ZÁVAZNÝ BULLETIN Z 142/40a, Z 43/39a

Po technické stránce
schváleno ÚCL

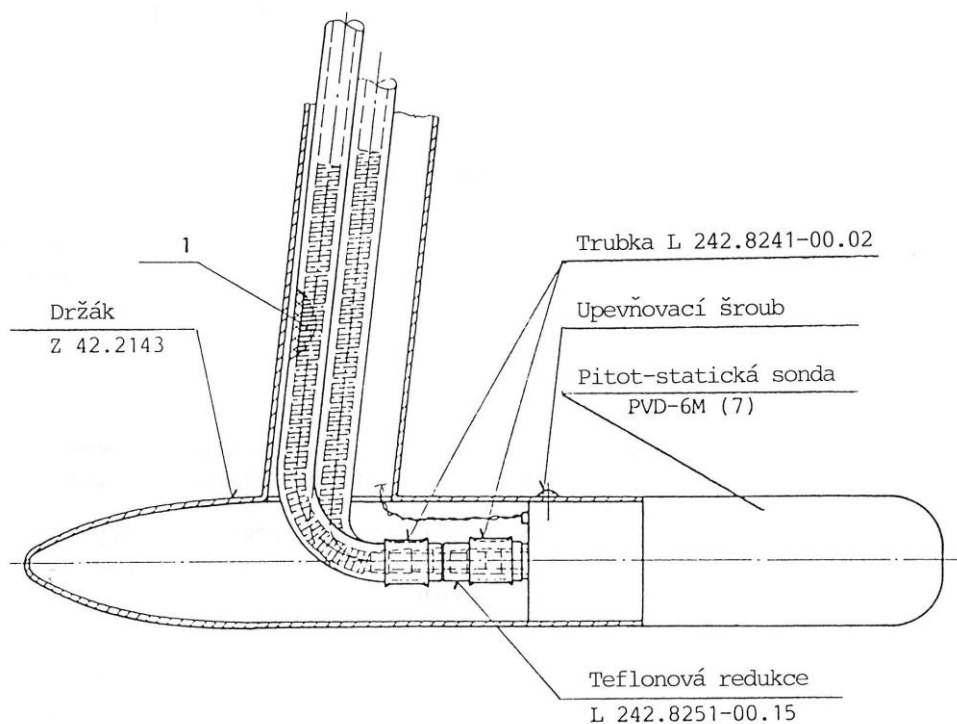
- 3. DUVOD:** Možnost ztráty průchodnosti přístrojové hadice připojené k Pitot-statické sondě, způsobené nadměrnou deformací této hadice a vedoucí ke ztrátě funkce rychloměrné soustavy.

- 4. OPATŘENÍ:** Úprava Pitot-statické instalace letounu.
- 5. OPATŘENÍ
PROVÉST:** Při nejbližší 100 hod. nebo roční prohlídce letounu.
- 6. PROVEDE A
NÁKLADY HRADÍ:** Provozovatel.
K letounům, u nichž provedl výrobce náhradu přístrojových hadic, dodá výrobce potřebný materiál zdarma v příloze tohoto bulletinu.

- 7. POSTUP PRÁCE:**
1. Vyšroubovat 3 upevňovací šrouby Pitot-statické sondy, sondu vysunout z držáku (přitom uvolnit přívodní hadice z druhé strany držáku).

2. Stáhnout přívodní hadice celkového a statického tlaku z teflonových mezikusů. Dovnitř obou hadic vložit rozpěrné spirály L 242.8251-00.14 (poz. 1). Hadice připojit zpět na teflonové mezikusy, naražené na sondě.

3. Pitot-statickou sondu zasunout opatrně zpět do držáku současně popotahovat přívodní hadice z druhého konce držáku. Zašroubovat zpět 3 upevňovací šrouby Pitot-statické sondy.

4. Provést kontrolu těsnosti Pitot-statické soustavy.

8. POTŘEBNÝ MATERIÁL: Rozpěrná spirála č. v. L 242.8251-00.14.
